東京電力ホールディングス株式会社福島第二原子力発電所第3号機の
工事計画届出（液体廃棄物処理設備（高伝導度廃液系）の改造に係る工事）
についての確認結果

内容：液体廃棄物処理設備（高電導度廃液系）の改造

工事計画届出書の確認事項に対する回答

(平成 28 年 9 月 5 日付届出 原管発官 2 8 第 1 9 0 号)

V-7 線量に関する説明書 変更内容説明書 (2/2)

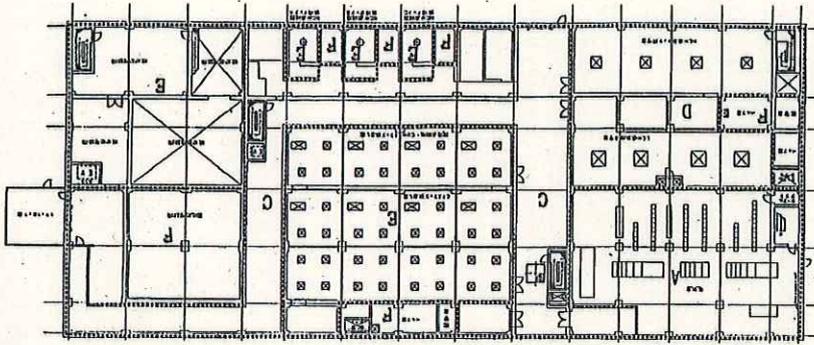
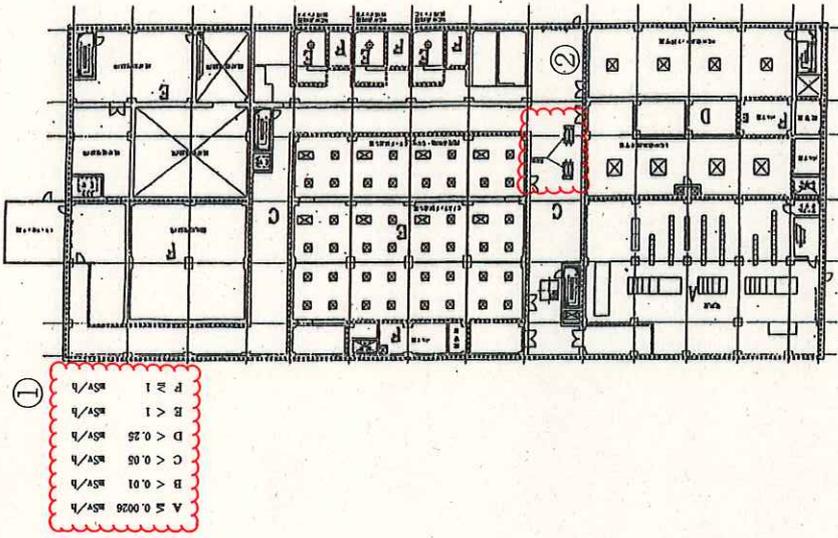
Q4-2	今回の工事計画による新設の設備や設備配置の変更による線量管理について説明すること。
------	---

今回の変更工事において、塩分除去装置、廃液供給配管、凝縮水移送配管を設置することにより、線源となる廃液の経路について、線量率区分の変更可否を検討した結果、線量率区分に変更はないことを確認した。

以上より、線量率区分に変更はない。
